RI.273.18.2023

dotyczy: postępowania o udzielenie zamówienia publicznego pn. „*Rozbudowa i przebudowa dróg powiatowych na terenie Powiatu Szydłowieckiego*”

Działając na podstawie art. 284 ust. 2 ustawy z dnia 11 września 2019 r. Prawo zamówień (Dz. U. z 2022 r. poz. 1710 z późn. zm.), Powiat Szydłowiecki przekazuje treść pytań do Specyfikacji Warunków Zamówienia (swz), które wpłynęły do Zamawiającego wraz z udzielonymi odpowiedziami:

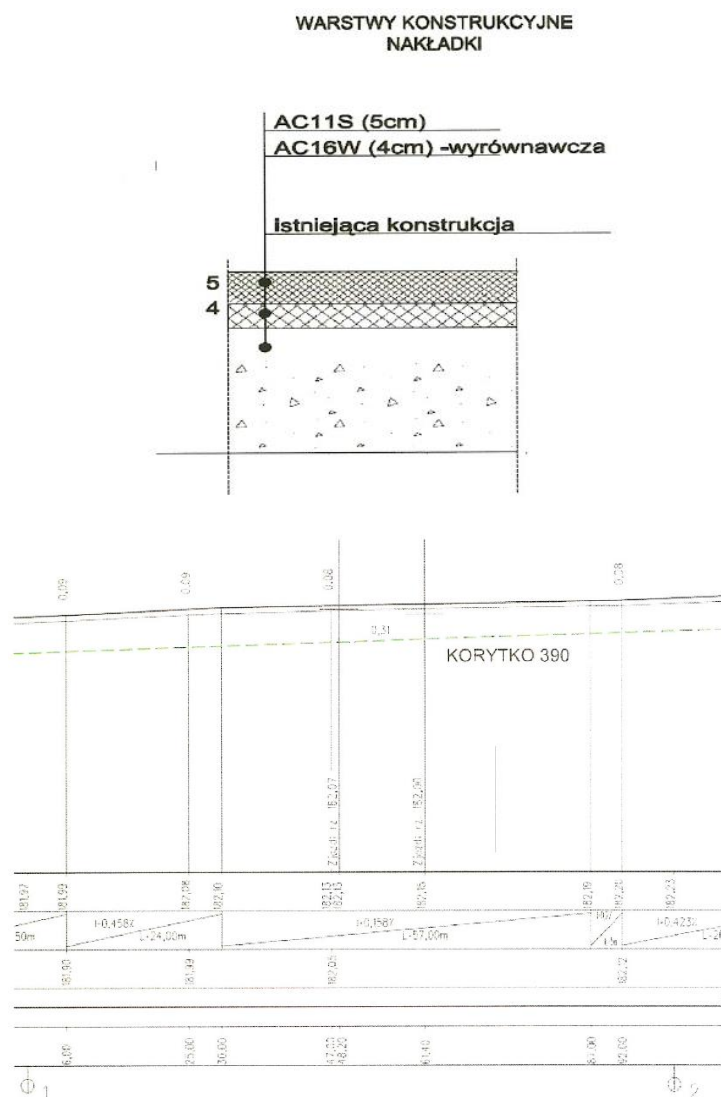
Dotyczy zad. 6 Prosimy o podanie ilość koniecznej do wykonania warstwy wyrównawczej z betonu asfaltowego w tonach dla powyższego zadania w celu poprawnej kalkulacji ceny. Zgodnie z Dokumentacją Projektową należy wykonać warstwę wyrównawczą średniej grubości 4 cm na całym remontowanym odcinku. Zamawiający w odpowiedzi na pytania z dnia 17.02.2023 r. oświadczył, że należy wykonać warstwę wyrównawczą jedynie na powierzchni 1 242 m², co jest niezgodne z Dokumentacją Projektową. Prosimy o potwierdzenie, że do wyceny pozycji należy przyjąć wyłącznie powierzchnie 1 242 średniej grubości 4 cm. Poniżej zamieszczamy przekrój konstrukcyjny oraz niweletę.

Zamawiający informuje iż załączony do materiałów przetargowych przedmiar należy traktować jako dokument pomocniczy. Wyceny ofertowej należy dokonać w oparciu o zapisy dokumentacji projektowej oraz specyfikacji technicznej wykonania i odbioru robót budowlanych. Jednocześnie informujemy, że powierzchnia warstwy wyrównawczej ma być zgodna z dokumentacją projektową i wynosi 7 382 m². W piśmie z dnia 17.02.2023r. wartość 1 242 m², została podana omyłkowo.

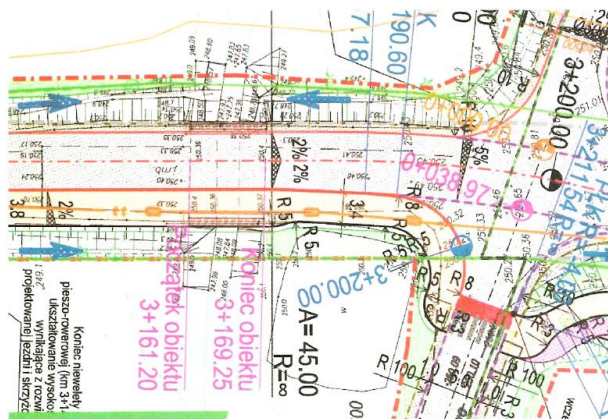
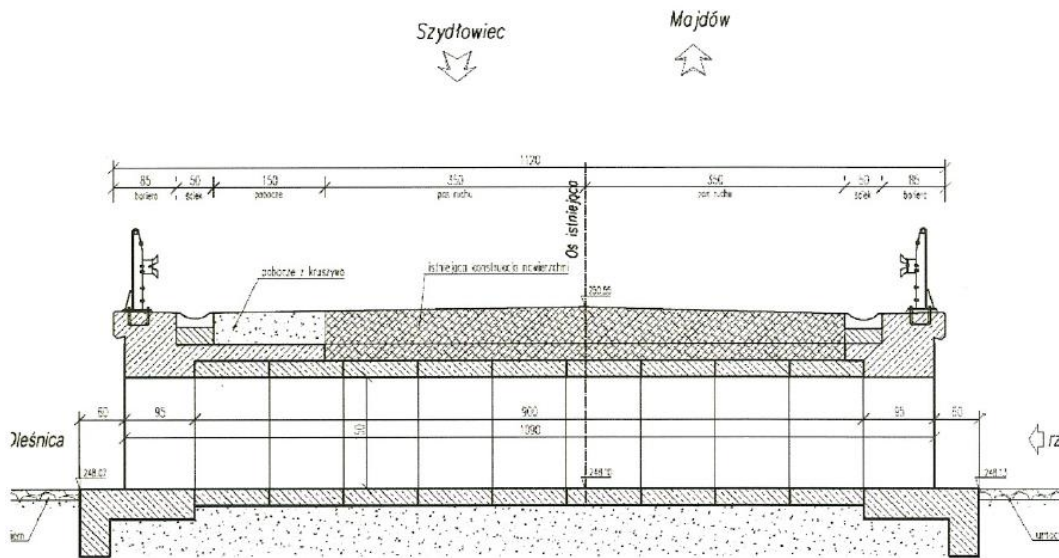
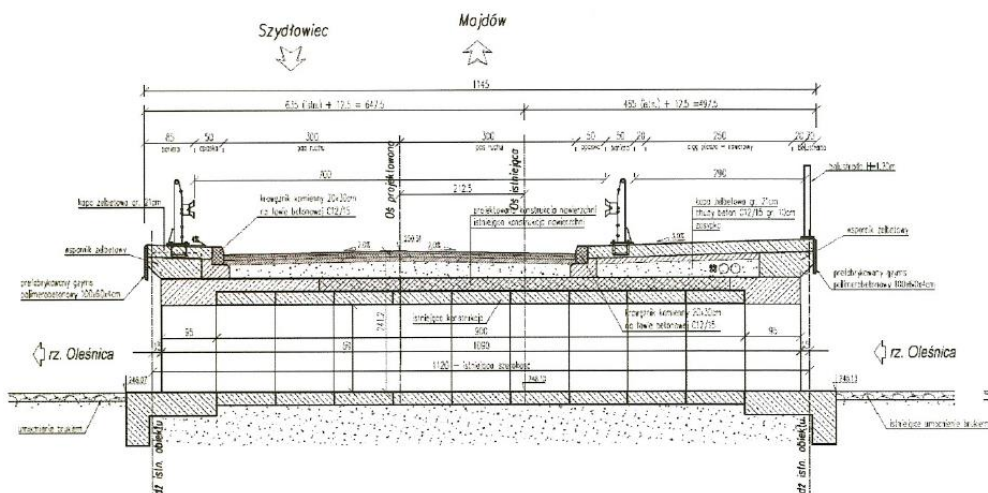
Dotyczy zad. 8. Zgodnie z Dokumentacją Projektową w km 3+161,20 rozpoczyna się obiekt mostowy, którego przebudowę nie uwzględnia przedmiar robót. Prosimy o aktualizację przedmiaru robót lub wyłączenie obiektu z zakresu prac. Jeżeli most pozostanie do przebudowy prosimy o zamieszczenie pełnej dokumentacji wraz z odrębnym przedmiarem prac mostowy.

Realizacja wskazanego obiektu mostowego nie wchodzi w zakres przedmiotu zamówienia. Prosimy o zwrócenie uwagi na opis przedmiotu zamówienia w zakresie kilometrażu drogi przewidzianej do wykonania.
